# 福島第一原子力発電所 2号機原子炉格納容器内部詳細調査 補足説明資料

2020年3月26日

東京電力ホールディングス株式会社

## 1. 質問・コメント事項への回答概要 (1 / 14)

3. フランジ部の取り合いについて

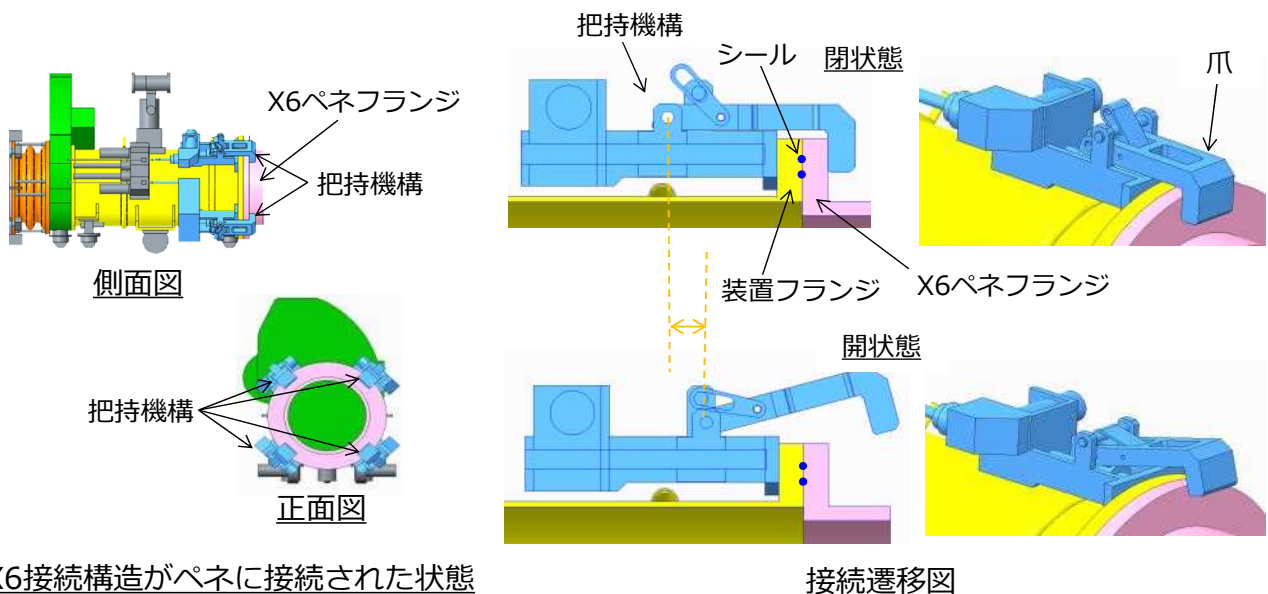
NRA殿ご質問	東電HD回答
装置の接続、取外しを行う部位はどのような構造か（フランジ取合い等）を説明すること	<ul style="list-style-type: none"> <li>フランジ取合いです。「3.フランジ部のとりあいについて」に取り合い部の構造を回答します。</li> </ul>
隔離弁の仕様を説明すること	<ul style="list-style-type: none"> <li>「4.隔離弁の仕様について」にて回答します。</li> </ul>
排気フィルタの仕様を説明すること（どこまで放射能濃度を落とせるのか）	<ul style="list-style-type: none"> <li>「5.作業エリアからの排気の監視について」に排気の監視方法および排気フィルタの仕様を記載しました。ダストは3/10000に低減できます。</li> </ul>
PCV内の干渉物とは何か説明すること	<ul style="list-style-type: none"> <li>CDRルール、ルールサポートです。「6.PCV内干渉物について」に詳細を記載しました</li> </ul>
窒素置換する際、作業員が接近するのか（その場に居るのか）説明すること	<ul style="list-style-type: none"> <li>配管の接続やバルブの操作は作業員が装置に接近して実施し、気体の置換中は離れる運用とします。</li> <li>被ばくについては、大部分の作業は線量率は5mSv/h以下のエリアで行い、作業時間が短時間となるよう習熟訓練を行います。X-6ペネ前の放射線量率の計測結果を「7.X-6ペネ前の雰囲気線量について」に記載しました。</li> <li>また、接続管に追加遮へいを設置して、雰囲気線量の低減を図ります。</li> </ul>

- X-6ペネフランジと装置のフランジは、把持機構により接続します。
- 遠隔操作で装置をX6ペネフランジに位置決めし、装置のフランジを接触させた状態で、4ヶ所の把持機構の爪を閉じることにより、両フランジを固定します。
- 爪の開閉は遠隔自動で実施します。

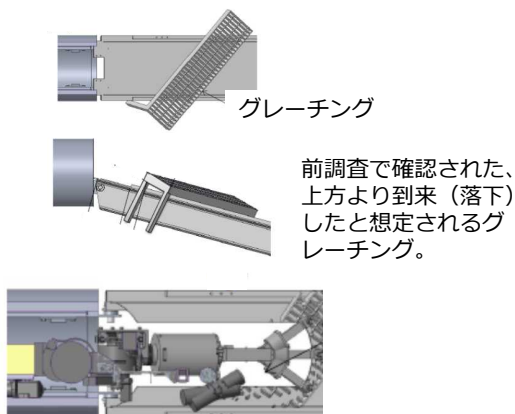
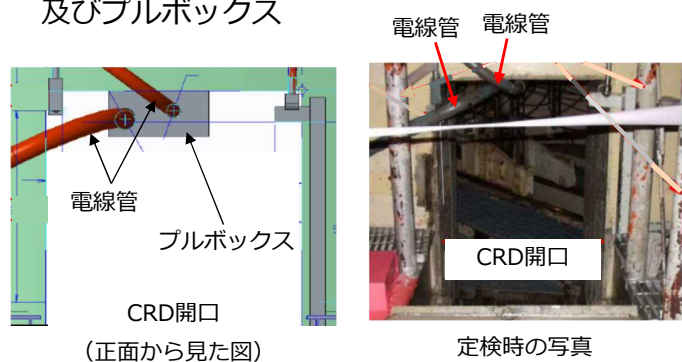
NRA殿ご質問	東電HD回答
<p>補足説明資料P41のX-6ペネとステージ内隔離部屋の接続については、より詳細に説明すること。</p>	<ul style="list-style-type: none"> <li>「13.装置接続部のシールについて（1/4）」に詳細を記載します。</li> </ul>
<p>エンクロージャ設置の際に漏えい確認をしない理由について説明すること。（調査時は窒素封入をするので、漏えい確認は必要なし？）</p>	<ul style="list-style-type: none"> <li>エンクロージャと接続管の接続部については、2重Oリング間を加圧して漏えい確認を行います。</li> <li>エンクロージャ本体は溶接構造物のため、直前のモックアップ試験で漏えい確認を行い、健全性を確認します。</li> </ul>
<p>内部調査時に窒素封入する理由について説明すること。</p>	<ul style="list-style-type: none"> <li>デクスタの結露防止（連続供給）、アームの洗浄、カメラの洗浄（間欠供給）のため、窒素を封入します。</li> </ul>
<p>PCV内の干渉物撤去はあるのでしょうか？有る場合は、AWJによる作業であれば、AWJの仕様、作業ステップでどのタイミングで実施するのか、該当の干渉物とは何を想定しているのか説明すること。</p>	<ul style="list-style-type: none"> <li>「6.PCV内の干渉物について」に記載します</li> </ul>

- PCV内の干渉物は以下のとおりです。
  - ・ レールガイド：堆積物除去時に堆積物除去装置で切断します
  - ・ CRDレール、CRDレール上のグレーチング、CRD開口部の電線管
    - ：アーム投入時にアームで切断します
- これらは、制御棒駆動機構搬出入のための設備で現在使用されていないため、切断することによる影響はありません。

CRD開口部天井に設置されている電線管とプルボックスがアームアクセス時に干渉するため撤去が必要。

8. 2重シールのリーク確認について

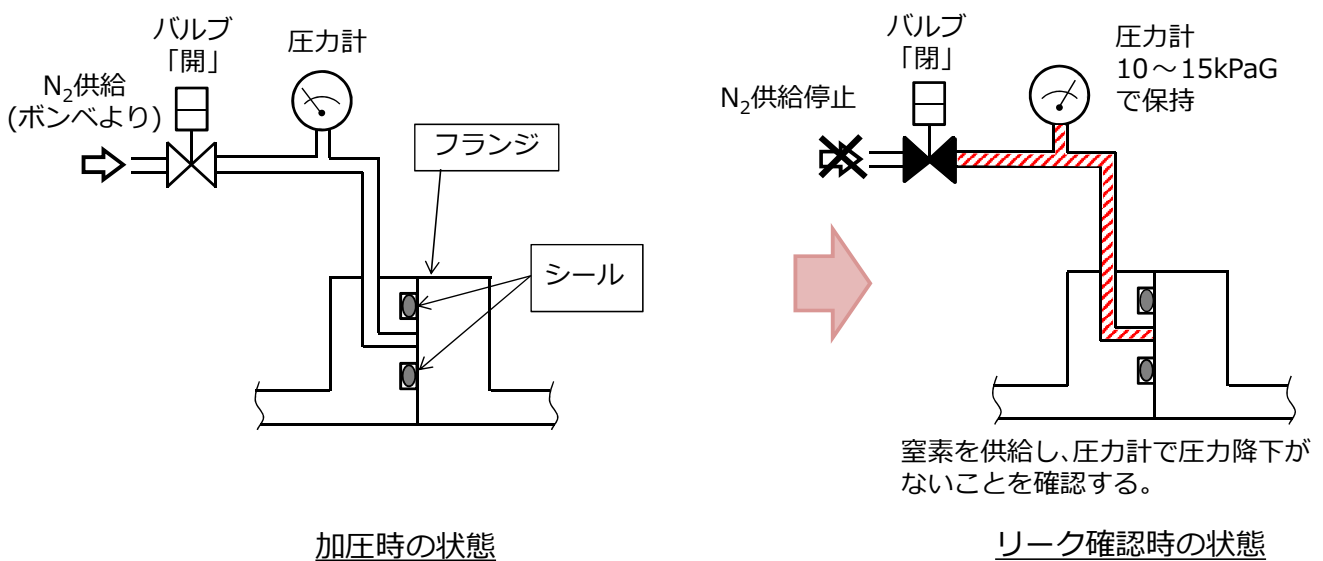
NRA殿ご質問	東電HD回答
ロボット搬入部屋は何で（どんな気体で）加圧するのか追記すること	<ul style="list-style-type: none"> <li>窒素で加圧します。18-PG3-043（作業ステップ）に追記しました</li> </ul>
2重シールはどのような構造で、どのように漏えいのないことを確認するのか説明すること	<ul style="list-style-type: none"> <li>シール間を加圧して、圧力を確認します</li> <li>詳細を「8.2重シールのリーク確認について」に記載します</li> </ul>
X6ペネ内の堆積物とは何か、現状どのようなになっているのか説明すること	<ul style="list-style-type: none"> <li>堆積物は、CRD交換機のケーブル由来のもの（被覆等）と思われます</li> <li>詳細を「9.X-6ペネ内堆積物について」に記載します</li> </ul>
堆積物除去装置のドーザーとはどのようなものか説明すること	<ul style="list-style-type: none"> <li>「2.装置仕様について（5/11）」に概念図を追加しました</li> </ul>
X-6ペネの厚さ、ボルト仕様を説明すること	<ul style="list-style-type: none"> <li>材質：低合金鋼</li> <li>厚さ：55mm（フランジ部が45mm）</li> <li>ボルト：M16×24本</li> </ul>
各設備の据え付け時に行う漏えい確認については、事前にモックアップにて気密性が確保できることを確認しているのか記載すること	<ul style="list-style-type: none"> <li>モックアップ試験時に気密性を確認したものを現地に据え付けします。</li> <li>設置時の漏えい確認では「漏えいがないこと」を確認いたします。</li> <li>漏えいを確認した場合にはボルト増し締め、コーキングで対応します。</li> </ul>

- 2重シール間を加圧して、バルブでシステムの圧力を保持し、圧力計で漏えいがないこと確認します。

1 5. ダスト飛散に対するデータ拡充試験（1 / 3）

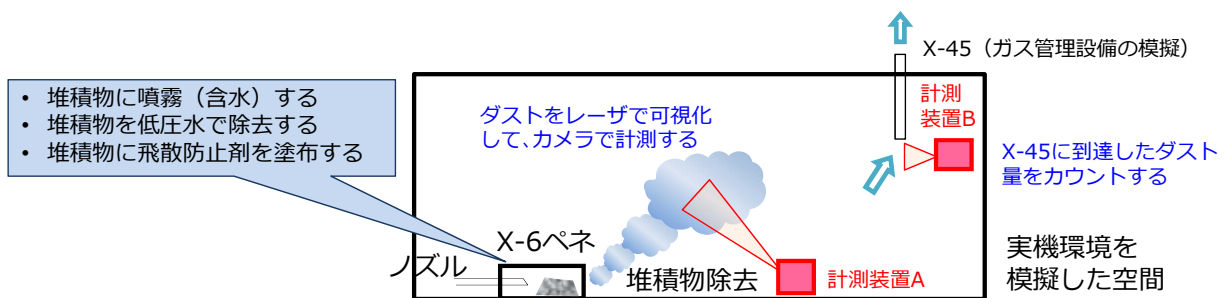
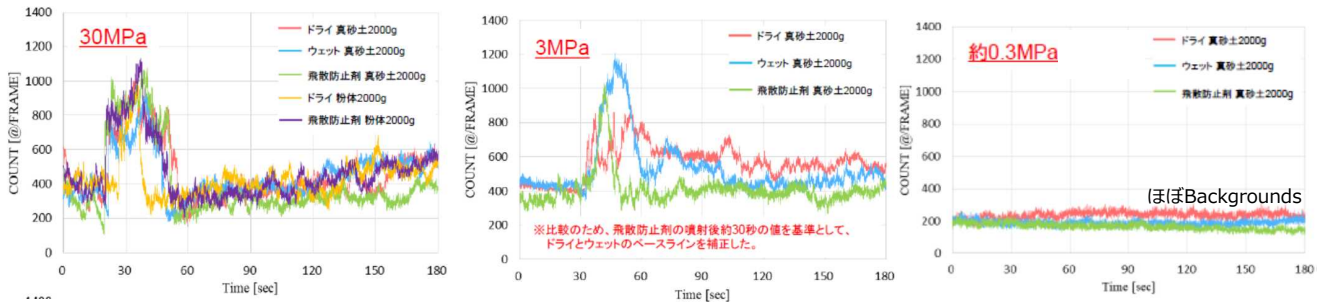
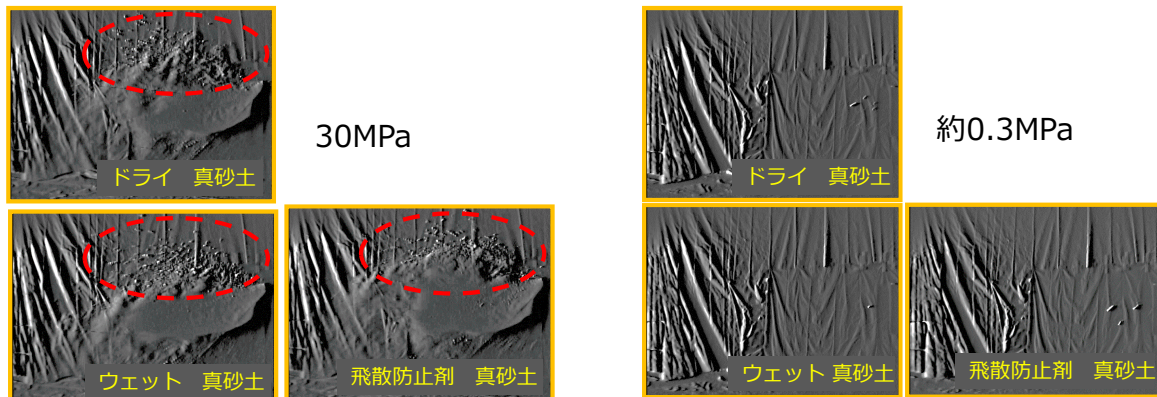
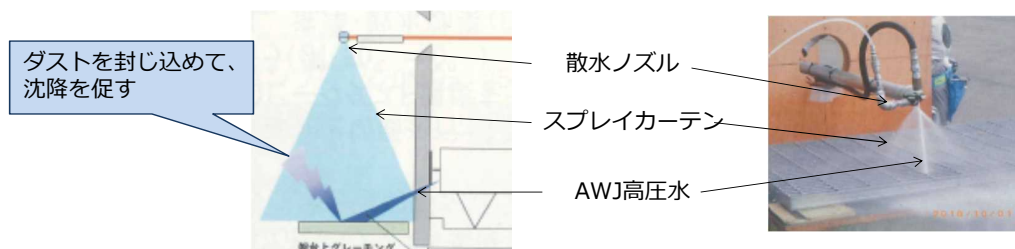
NRA殿ご質問	東電HD回答
2号機において、AWJ作業を実施した場合のダスト飛散の影響に対して更なる知見拡充として、データ拡充試験を実施している内容について説明すること	<ul style="list-style-type: none"> <li>• AWJ作業によるダスト飛散に対する更なる知見拡充として、従来よりもダスト飛散を抑制した作業方法として、低圧水による堆積物除去を実施した場合についてデータ拡充試験を実施しています。</li> <li>• またあわせて、ダストの沈降を促進するためのスプレーカーテンについて検討しています。</li> <li>• 「15. ダスト飛散に対するデータ拡充試験」に詳細を記載します。</li> </ul>

- ダストを抑制する一般的な手法として噴霧（含水）や、飛散防止剤の適用が考えられます。本工法の効果を見極めるため、工場にて実機環境を模擬した試験を実施しています。
- 試験の結果、低圧水による堆積物除去を用いることにより、ダストの飛散量が低減することを確認しており、現在、試験結果について取りまとめているところです。

工法	備考
低圧水（0.3MPa、20L/分、ノズル径φ7）で堆積物を除去する	高圧（30MPa）で除去した場合のダストと比較して評価中
堆積物除去前に噴霧（含水）する	3MPaで実施。ドライで除去した場合のダストと比較して評価中
飛散防止剤を塗布する

- 1号機PCV内部調査に向けたアクセスルート構築と同様に、AWJ作業時に散水ノズルでコーン状のスプレーカーテンを実施することで、ダスト沈降を促すことを検討している。

- 堆積物除去時はX-6ペネ出口 (PCV内) よりPCV内へダストが放出されるため、X-6ペネ出口 (PCV内) にスプレーカーテンを施工することが有効である。その方法として、X-6ペネの上方にあるX-53ペネを利用し、スプレーカーテンを施工する治具を設置することで検討中。
